訂正のお願い

2014. 10 株式会社自研センター

*No.J-692 トヨタ ハリアー 2014 年 3 月（60 系）を下記の通り訂正いたします。

B230

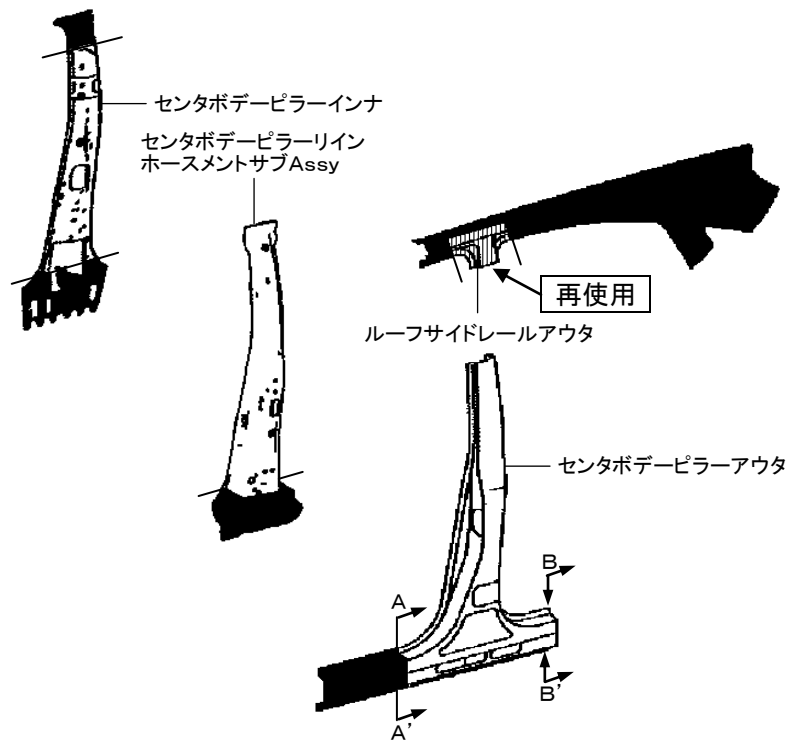
P.56 B230

イラストの表示に誤りがあったため、差替え願います。

(1) 片側センタピラー取替

8. 30	取外し状態	
	・ボデーロックパネルモールディング Assy ・リヤドアパネルサブ Assy ・ルーフヘッドライニング Assy ・レーンデパーチャワーニングカメラカバー	・フロントシート ・リヤシート ・インストルメントパネルサブ Assy アツパ
	(含) 作業および部品	
・センタボデーピラーインナ取替 ・センタボデーピラーラインホームメントサブ Assy 取替		・ルーフサイドレールアウト (再使用) ・付属品
・センタピラー 上部および下部 (ロックパネル部) でのカット作業
